AW: B217, Völksen, Baugrundgutachten

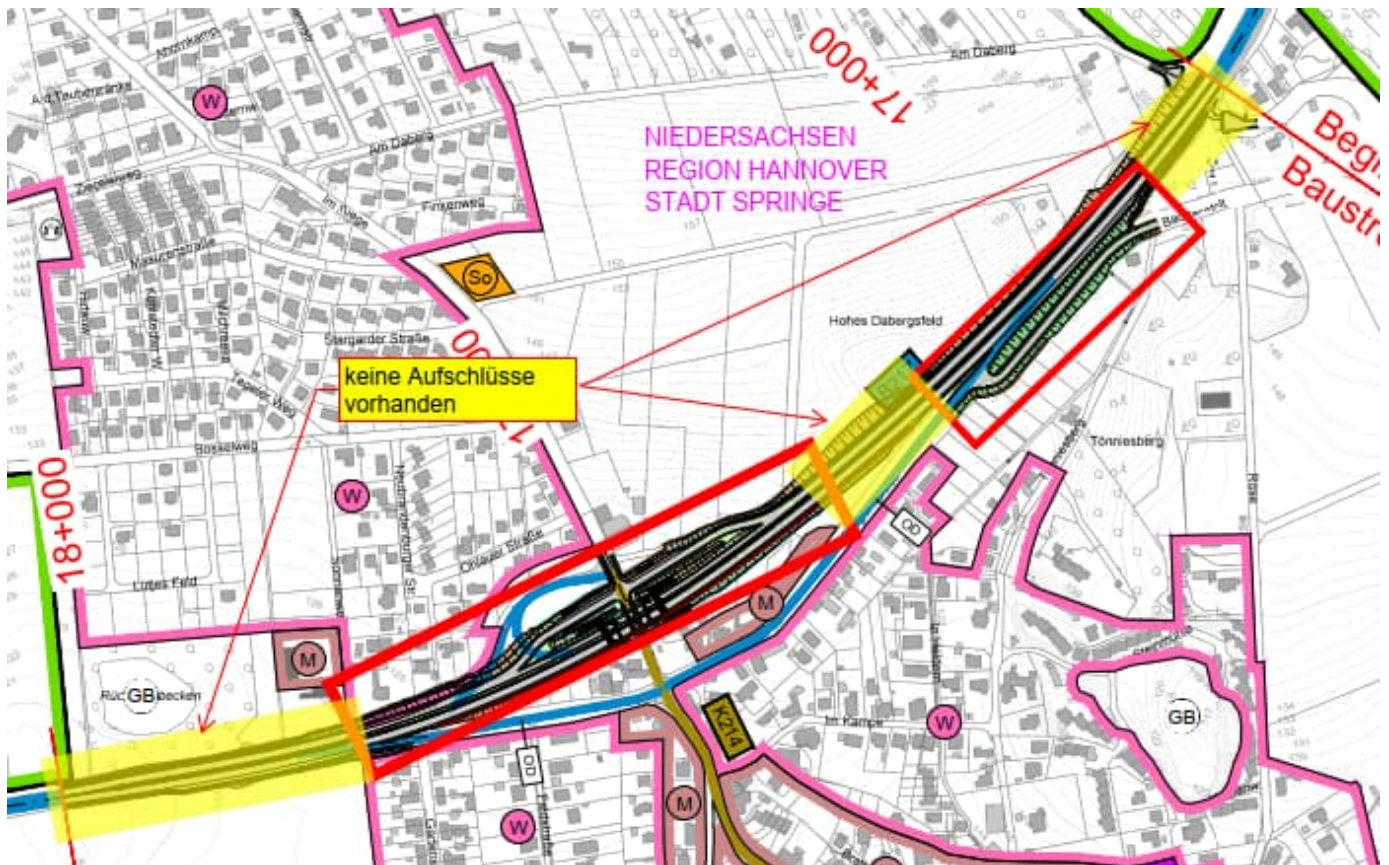
1. Probendichte

Es wurden lediglich Proben im Bereich der Rampen und im Bereich Verlegung „An der Badeanstalt“ durchgeführt. Siehe nachstehender Auszug.

Im Süden (Bauende), zwischen den Rampen und „An der Badeanstalt und im Norden (Baubeginn) wurden keine KRB durchgeführt.

Können wir davon ausgehen, dass hier die gleichen Bodenverhältnisse vorliegen? Sollte dies nicht der Fall sein, sind diese Bereich noch ergänzend zu untersuchen.

1. Probendichte

Die Baugrundverhältnisse im Bereich der Straße nordöstlich der Brücke wurden 2003 vom Büro Kokemüller und Partner untersucht. Den Bericht habe ich beigelegt. Leider enthält der Bericht keinen Lageplan. Die Bohrungen wurden nach den Koordinaten anscheinend neben der Straße angesetzt. Danach ist hier von vergleichbaren Bodenverhältnissen auszugehen.
